リコール届出一覧表

リコール届出日：令和5年3月7日

リコール届出番号	外-3583	リコール開始日	令和5年3月7日
届出者の氏名又は名称	フォルクスワーゲングループ ジャパン株式会社 代表取締役 マティアス シェーパース	製作国：ドイツ連邦共和国 製作者名：フォルクスワーゲン株式会社 問い合わせ先：フォルクスワーゲン カスタマーセンター (フリーダイヤル)0120-993-199 (アドレス) http://www.volkswagen.co.jp/	
不具合の部位（部品名）	その他の灯火等の制限（オンボードサプライコントロールユニット）		
基準不適合状態にあると認める構造、装置又は性能の状況及びその原因	テールライトにおいて、車両の解錠又は施錠と連動し、尾灯の光度が順に変化しながら点灯するアンサーバック機能を有するものがある。しかし、この点灯プログラムが不適切なため、一連の作動時間が長くなり、保安基準に適合しない。		
改善措置の内容	全車両、オンボードサプライコントロールユニットを尾灯が順に光度変化しない対策プログラムに書き換える。		
不具合件数	0件	事故の有無	なし
発見の動機	本社からの情報による。		
自動車使用者及び自動車特定整備事業者等に周知させるための措置	<ul style="list-style-type: none"> ・ 自動車使用者：ダイレクトメール、電話および電子メール等で通知する。 ・ 自動車特定整備事業者等：日整連発行の機関誌に掲載する。 ・ 弊社インターネットホームページに掲載する。

改善箇所説明図

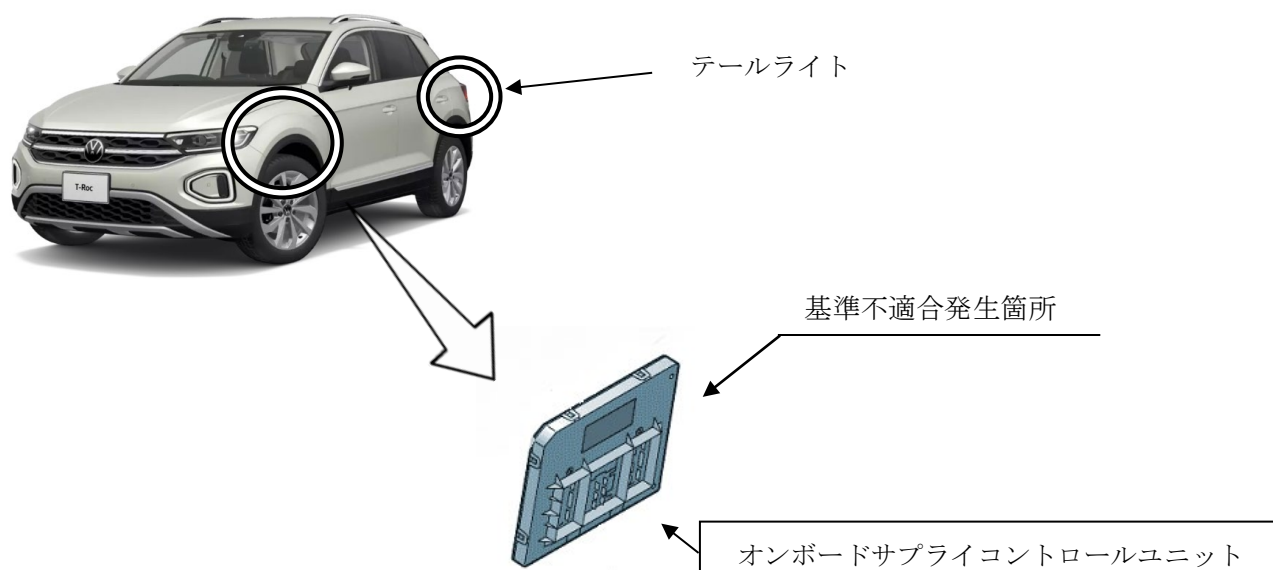
テールライトにおいて、車両の解錠又は施錠と連動し、尾灯の光度が順に変化しながら点灯するアンサーバック機能を有するものがある。しかし、この点灯プログラムが不適切なため、一連の作動時間が長くなり、保安基準に適合しない。

全車両、オンボードサプライコントロールユニットを尾灯が順に光度変化しない対策プログラムに書き換える。
